**Forum mondial de l'harmonisation
des Règlements concernant les véhicules**

Groupe de travail de la sécurité passive

**Règlement ONU n° 134 (Véhicules à hydrogène
et à pile à combustible (HFCV))****Proposition de série 01 d'amendements
au Règlement ONU n° 134 (Véhicules
à hydrogène et à pile à combustible (HFCV))****Communication de l'expert des Pays-Bas***

Modèle A

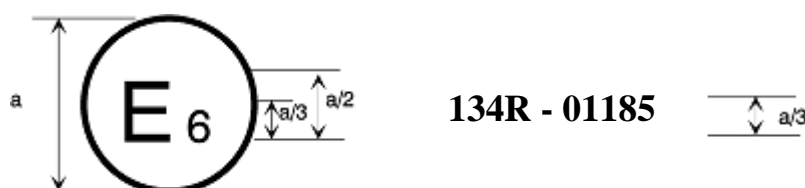
La marque d'homologation ci-dessus, apposée sur un véhicule/système de stockage/composant spécifique, indique que le type de ce véhicule/système de stockage/composant spécifique a été homologué en Belgique (E6) en ce qui concerne les prescriptions de sécurité des véhicules fonctionnant à l'hydrogène en vertu du Règlement ONU n° 134. Les deux premiers chiffres du numéro d'homologation indiquent que l'homologation a été délivrée conformément aux dispositions du Règlement ONU n° 134 sous sa forme originale tel que modifié par la série 01 d'amendements.

Modèle B
(voir le paragraphe 4.5 du présent Règlement)

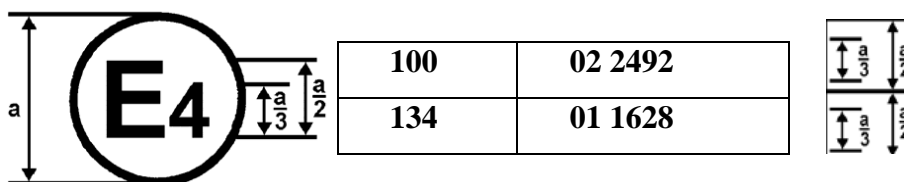
La marque d'homologation ci-dessus, apposée sur un véhicule, indique que le véhicule routier concerné a été homologué aux Pays-Bas (E 4) en vertu des Règlements ONU n^{os} 134 et 100*. Le numéro d'homologation indique qu'à la date où les homologations correspondantes ont été délivrées, le Règlement ONU n^o 100 était modifié par la série 02 d'amendements et le Règlement ONU n^o 134 était ~~sous sa forme originale~~ **modifié par la série 01 d'amendements.** ».
